## MINISTÈRE DES TRANSPORTS

# Première série de réponses aux questions complémentaires de la commission du BAPE

Parachèvement de l'autoroute 19 avec voies réservées au  
transport collectif à Laval et à Bois-des-Filion

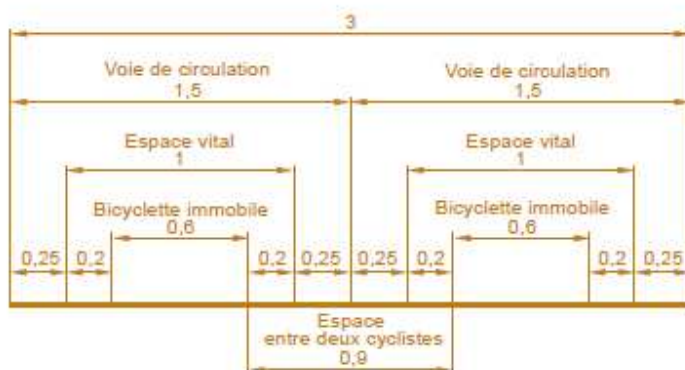
**Q-1** Afin de favoriser le transport actif lors de la planification d'un projet routier, quelles sont les conditions qui permettraient la circulation des vélos sur les voies ?

À la section 15.3.3.3 du Tome I, le Ministère fixe la norme pour l'aménagement de pistes cyclables lorsque l'emplacement de cette piste cyclable se situe le long d'une route située en milieu rural et dont la vitesse est supérieure à 50 km/h.

L'aménagement d'une piste cyclable dans ce contexte n'est envisageable que si l'emprise de la route est suffisamment large. La piste cyclable peut être unidirectionnelle ou, si elle est bidirectionnelle, elle doit être aménagée du côté de la route où elle ne croise pas ou très peu d'intersections ou d'accès (idéalement, moins de 1 tous les 300 m).

Puisque la vitesse affichée sera supérieure à 50 km/h dans le cadre du projet de parachèvement de l'A-19, une largeur minimale doit être prévue entre la piste et la ligne de rive de façon à ce que la piste soit aménagée hors du dégagement latéral présenté au Tome VIII – Dispositifs de retenue, chapitre 2 «Sécurisation des abords de route». En bordure d'une autoroute, cette largeur doit être d'au moins 15 m. La piste cyclable située dans l'emprise de l'autoroute devra être isolée de celle-ci par une clôture, de façon à empêcher les cyclistes d'avoir accès à l'autoroute.
